REGIONE LIGURIA

Settore Ecosistema Costiero e Acque

Oggetto: *S826. Procedura di verifica di assoggettabilità alla VIA/screening per il progetto di "Impianto di deposito e messa in riserva di rifiuti speciali pericolosi e non, da realizzarsi in Busalla".*
Proponente: VALLENOVA S.r.l.
Richiesta contributi istruttori ex art. 4, c. 4, DGR n. 107/2018. ***Riscontro****.*

Fig.1 – Area Intervento rispetto ai corpi idrici superficiali e sotterranei e alle concessioni di derivazione (BD aggiornata al 25/10/2021)

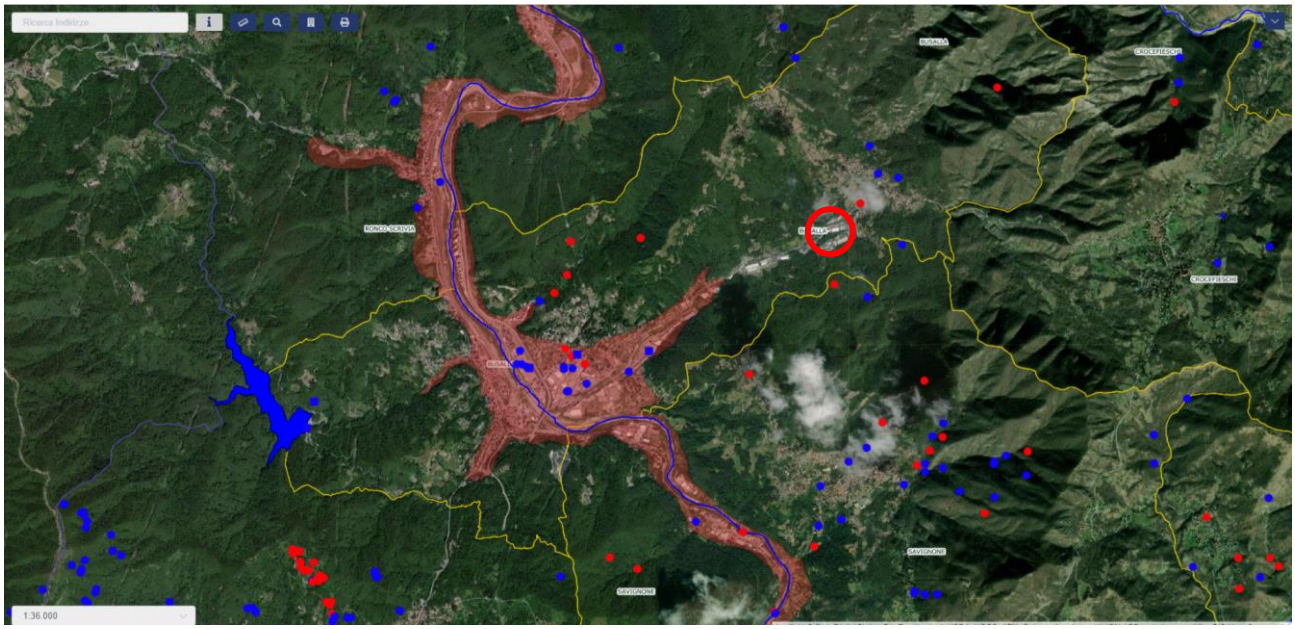
L'impianto è situato in una zona non direttamente interessata da corpi idrici tipizzati e caratterizzati in base a quanto previsto dal Piano di Tutela delle Acque vigente, aggiornato con D.C.R. n. 11/2016, come da figura sottostante. In tale figura sono altresì evidenziate le derivazioni idriche come risultano in base alla Banca dati regionale alla data del 25/10/2021, nessuna delle quali si trova in prossimità dell'impianto.
